ここで取り上げるアセスメントの事例は、事業の名称を東京都市計画道路放射第 35 号線(練馬区早宮～北町間)建設事業という。東京区部北西部に位置し、新大宮バイパスと副都心池袋結ぶ放射道路の一部をなしている。四車線の幹線道路である。標準幅員 40m、そのうち両側には各 10m の環境施設帯がとられた計画となっている。自動車専用道ではない。事業者は東京都(建設局)である。

事業者はアセス審査部門の事前指導を経て評価書案を公表した。ここではこの評価書案に現われた問題点について検討し、音響専門家の社会的役割に言及する。

図-2 ポイント1 予測結果断面カウンター

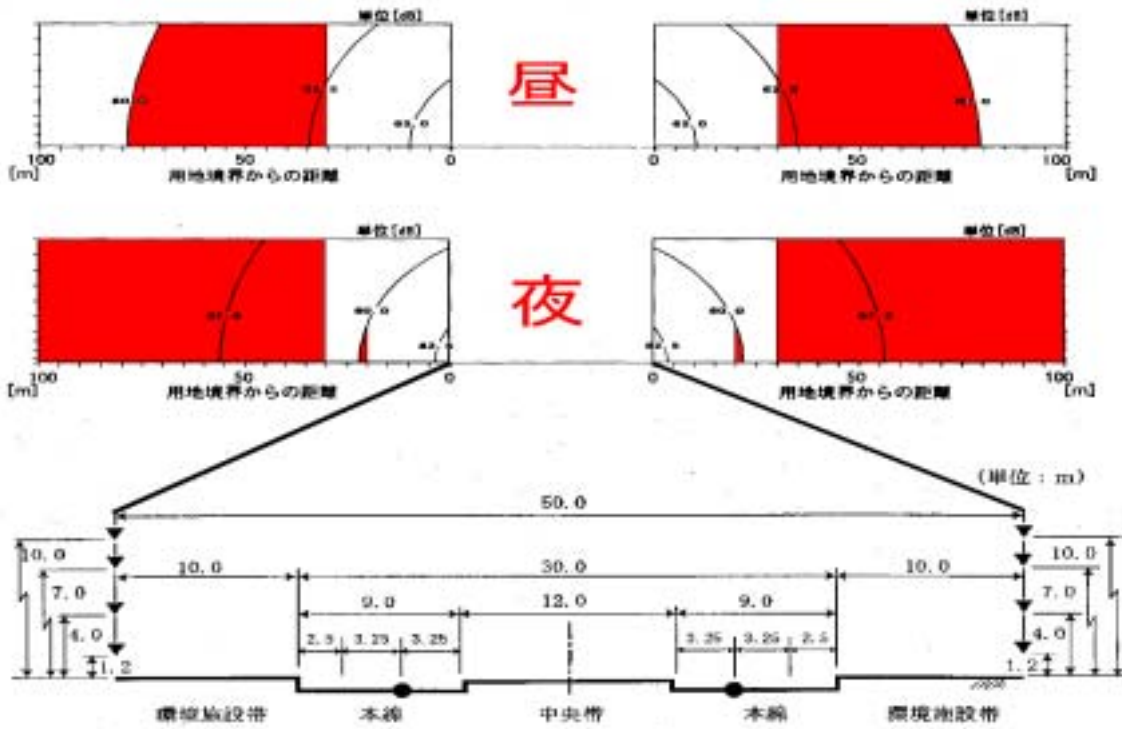
現況調査の記述から、環境基準の適用は道路からの距離にかかわらず一律と考えていたことがわかる。その結果、予測値が道路沿道(近傍騒音)で満足してれば、背後地は当然に満足する筈、と考えたようだ。図-2、図-3 は供用開始後の 2 地点の断面騒音コンターとして示されたものである。供用開始後は 20m の範囲は近接空間として扱われるから、確かにこの地域では基準を満足させている。しかし、20m 背後地以遠では基準を超過することになる。図-2、図-3 の塗りつぶした部分は、環境基準を超過する領域を筆者が書き加えたものである。評価書案では、評価ポイントを沿道のみに取り、そこで基準を満たしたとしている。その上で「予測した騒音レベルは、全ての予測地点において、いずれの時間区分も評価の指標を下回る」「環境基準値(昼間 70dB、夜間 65dB)を下回る」と結論づけている。道路からの距離によって異なる環境基準値が適用されることに気づいていないのは、現況調査での評価の誤りが及んでいると推察される。

図-2 のポイントと図-3 のポイントとの違いは高さ 1m の遮音壁の有無である。1m の遮音壁の効果はこの断面コンターで見ると計算結果であるとしても、これは現実的な提案であろうか。対象道路は自動車専用道ではない。沿道宅地からは当然自動車のアクセスが期待されている。連続した遮音壁は期待できずぶつ切りの遮音壁にならざるを得ない。自動車専用道でない一般道路での遮音壁の設置適性は極めて限られる筈だ。
